CONSEIL DE  
DÉVELOPPEMENT

# LE CONSEIL DE DEVELOPPEMENT TESTE LA VELOURUTE 63

**CONTRIBUTION**

**AVRIL 2019**

### 1. Parcours de la dérivation V63 entre la gare TER de Saint-Marcellin et Saint-Sauveur

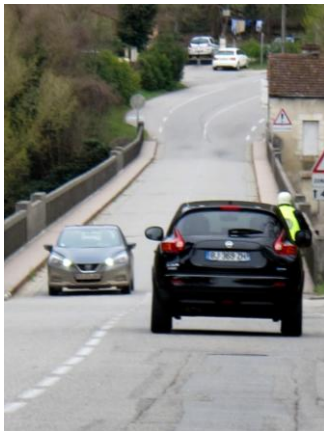
Sens Gare de Saint-Marcellin-Saint-Sauveur Il s'agit d'un axe avec une fonction « vélo utilitaire » marqué.		
<p><a href="#">A.1</a></p>	<p>En partant de la gare devant l'Intercommunalité, il n'y a pas de panneau indiquant la V63 (Saint-Sauveur...) et contrairement à la signalisation prévue (Félix Faure) ceci nous a amené rue des Dauphins. Au feu tricolore à l'intersection du Bd Gambetta, où il n'existe pas (encore) de « Sas Vélos », ni de « Tourne à droite Cyclistes » nous avons semé une joyeuse pagaille.</p> 	<p>Intégrer des « Sas vélos » plus particulièrement sur les axes cyclables existants ainsi que les nouvelles signalisations : « Tourne à droite cyclistes » et « Sens interdit sauf cyclistes »...</p> 
<p><a href="#">A.2</a></p>	<p>Fin de bande cyclable, rue du 19 mars 1962 nous abordons un point noir de la sortie nord-ouest de Saint-Marcellin dit du Faubourg Vinay.</p> 	<p>Face à l'absence de solution crédible, il faudrait réfléchir à une limitation à 30 km/h pour sécuriser un minimum les cyclistes (Rapport Alkhos 2017).</p>

9.0

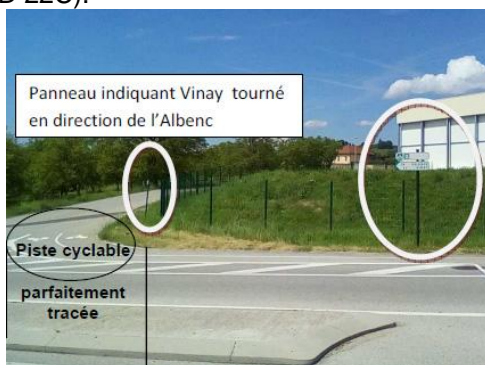
Carrefour en croix de la RD22c avec la rue du Coulange et le chemin des levées. Une situation paradoxale : c'est le carrefour le mieux tracé et le plus sécurisé (îlot central).

Il ne manque que le rappel « Débouché cycliste et traversée piétons ».

Mais la **signalisation directionnelle cycliste est notoirement incohérente !**

Au plus près de la rue du Coulange, le panneau Vinay indique la direction opposée. Les panneaux du support suivant ne sont pas parfaitement orientés (plutôt direction RD 22C).

Les panneaux symétriques au passage protégé souffrent du même reproche, angulation insuffisante pour être efficaces. **L'indication « Le Grand Séchoir » n'est visible qu'en venant de Vinay.**

Enfin, le **marquage au sol directionnel cycliste a été réalisé sur les voies véhicules (en 4 points) au lieu d'être tracé sur la piste cyclable....**

Pose panneaux

Signalétique à reprendre

Signalétique à reprendre

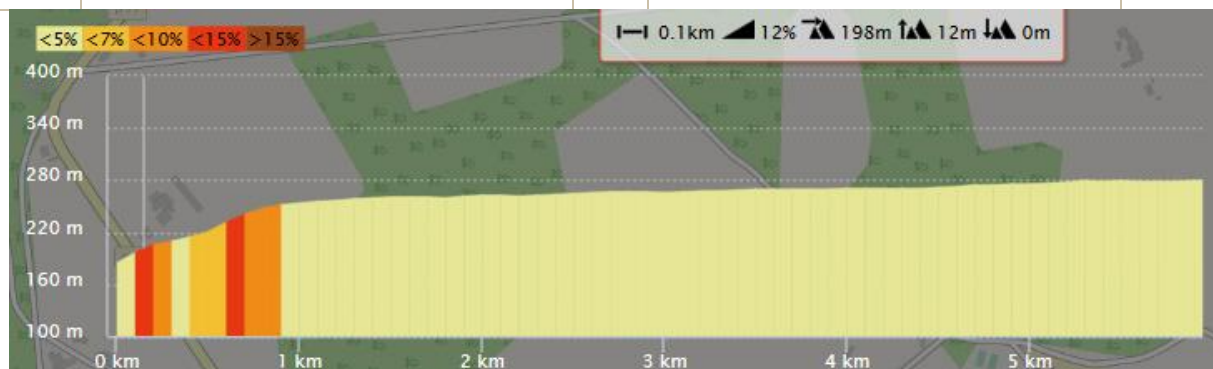
Rep	Caractéristiques	Lg km	Pentes	Classt .
1	Itinéraire le plus facile mais une origine éloignée de la Sône, le plus adapté aux cyclos-randonneurs.  <u>Lien sur carte</u>	9,8	5% max.	2
1				
1	Près de 10 km, très roulant, <b>indiqué aux cyclo-randonneurs</b> qui souhaitent éviter La Sône.			
2	Itinéraire intermédiaire, partiellement bucolique.  <u>Lien sur carte</u>	9,1	7% max. = 7% 210m – < 6% 910m	Non retenu
2				
2	Plus de 9 km (chemin de Mandret) très agréable dans la première partie, mais la <b>côte de Bas-Gervan, très circulée en semaine et très étroite reste dangereuse.</b>

3	<b>Itinéraire avec déclivité intermédiaire mais avec détours !</b>  <a href="#">Lien sur carte</a>	8,3 12% max. <7% 200m - <10% 900m - <12% 450m	Non retenu
---	--	--	------------

4	<b>Itinéraire historique direct le plus court et le plus sévère en déclivité.</b>  <a href="#">Lien sur carte</a>	5,9 12% max. = < 9% 350m - < 11% 200m <12% 100m	1
---	---	--	---

**Le groupe retient ce parcours (4) direct.**  
**Il est adapté au vélo utilitaire particulièrement au Vélo à Assistance Electrique, il est parfaitement indiqué comme boucle secondaire et comme liaison pour Saint-Marcellin.**  
**Ce parcours mérite d'être mentionné et fléché.**
